Informe Consolidado de Solicitud de Aclaraciones, Rectificaciones y/o Ampliaciones a la Declaración de Impacto Ambiental del Proyecto "Modificación Cantera Hernán Muñoz"

Nombre del Titular : Vladimir Hernán Muñoz Cavallera
Nombre del Representante Legal : Vladimir Hernán Muñoz Cavallera
Dirección : Fundo el Palomar sin número, San Pedro, Quillota

El presente Informe Consolidado de Solicitud de Aclaraciones, Rectificaciones o Ampliaciones a la Declaración de Impacto Ambiental del proyecto "Modificación Cantera Hernán Muñoz", contiene las observaciones generadas en virtud de la revisión de la Adenda.

Figura 2. Distribución de ambientes y estaciones de muestreo

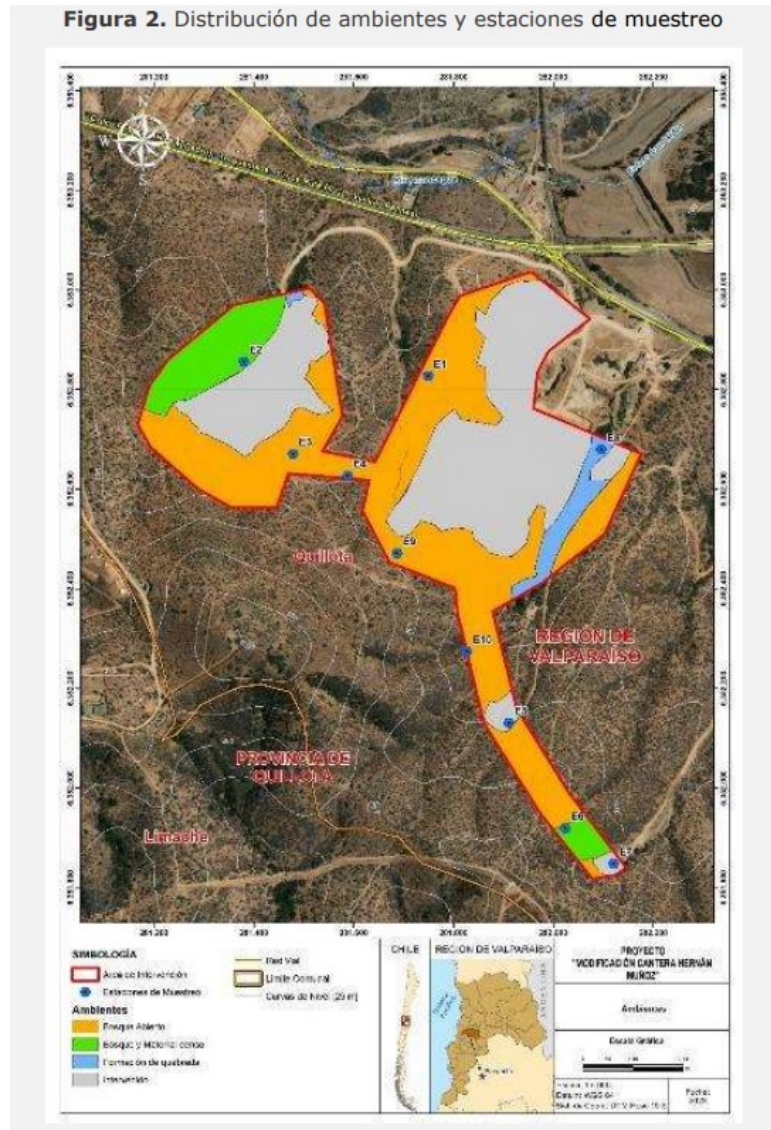
59. En el Anexo 5.7 se muestra la distribución de los ambientes y estaciones de muestreo (Figura 2):

En dicha imagen no se considera el camino de acceso al frente “Verónica” desde la zona de las obras de apoyo, como las oficinas, que sin bien en la DIA se asume como una obra existente, si será necesaria su mejora, o sea se ejecutarán acciones durante las fases de construcción y operación del proyecto. Por ello, se solicita considerar esta zona para las nuevas campañas solicitadas de lo contrario, deberá justificar técnicamente que ello no se requiere para el análisis del efecto sobre la fauna nativa.

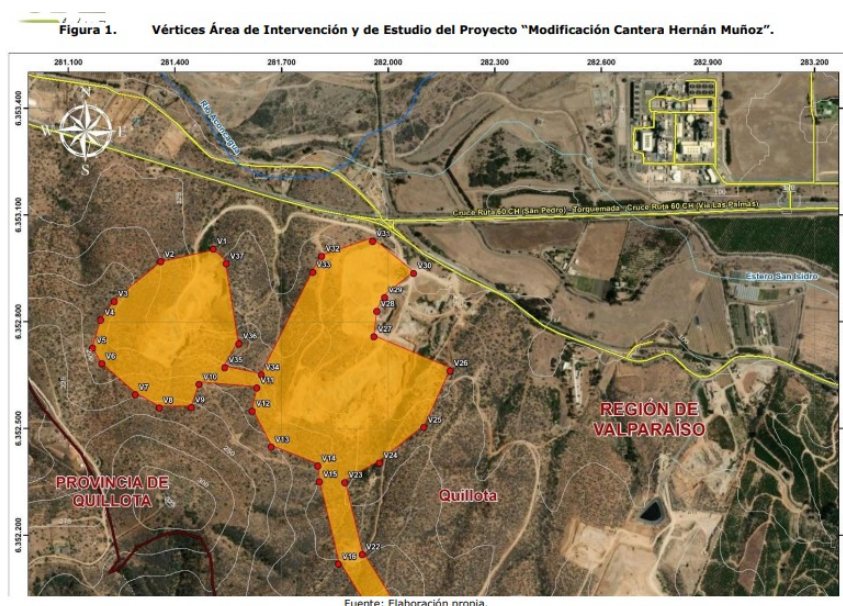
60. El titular manifiesta y concluye que a través del estudio de línea base, que si bien se presentará una pérdida de hábitat de individuos por las partes, obras y acciones del proyecto, esto no será significativo, dado que ninguna de las especies registradas se encuentra en categoría amenazada, siendo que hay especies en categoría de conservación y la pérdida de hábitat es un efecto negativo para la componente fauna, por lo cual el titular debe presentar un plan de manejo para fauna durante la ejecución del Proyecto.

Figura 5. Carta de Ocupación de Tierras Proyecto "Modificación Cantera Hernán Muñoz".

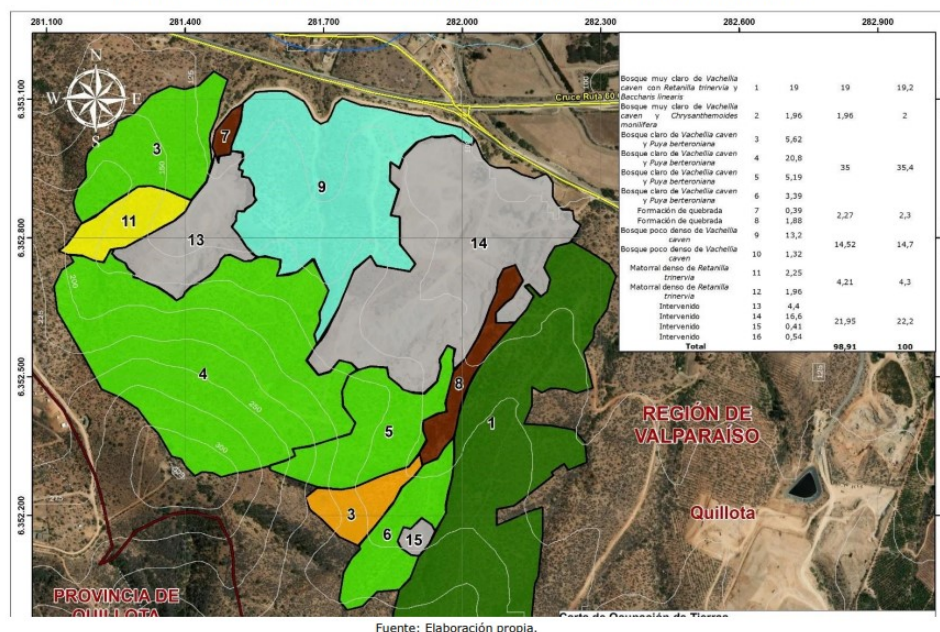
63. Respecto de la Figura 5 del Anexo 5.8, en la cual se muestra la Carta de Ocupación de Tierras (COT) para el proyecto, se debe presentar una nueva imagen considerando las siguientes observaciones:
 - a) Mejorar la calidad de la imagen, en especial de recuadro con las especificaciones que no son legible.
 - b) Del total de zonas numeradas no se observan las Unidades 2, 10, 12 y 16, se debe corregir.
 - c) En el caso de la Unidad 3 Bosque claro de *Vachellia caven* y *Puya berteroniana*, aparece en dos sectores con diferente coloración (verde y naranja), lo cual se solicita corregir o justificar.
 - d) También en esta figura se excluye la zona del camino de acceso y del frente "Verónica".

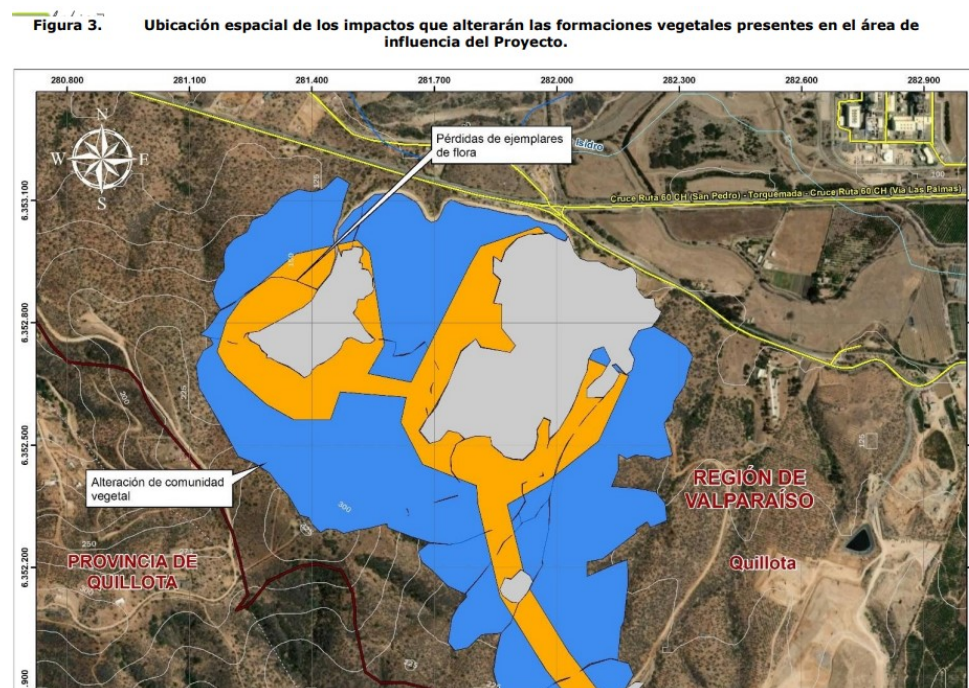
76. En el Anexo 5.7, en sus conclusiones se propone realizar un monitoreo con anterioridad a que comiencen las obras, con el fin de realizar un seguimiento y poder verificar si se ejecutará un Plan de Perturbación Controlada de manera paralela a los requerimientos del proyecto. Respecto de lo anterior, se solicitar aclarar si se hará dicho monitoreo y cuáles serán los parámetros a considerar que hagan necesario la ejecución de una perturbación controlada. En caso de requerir efectuar un Plan de Perturbación Controlada (PPC) el titular deberá presentar los contenidos
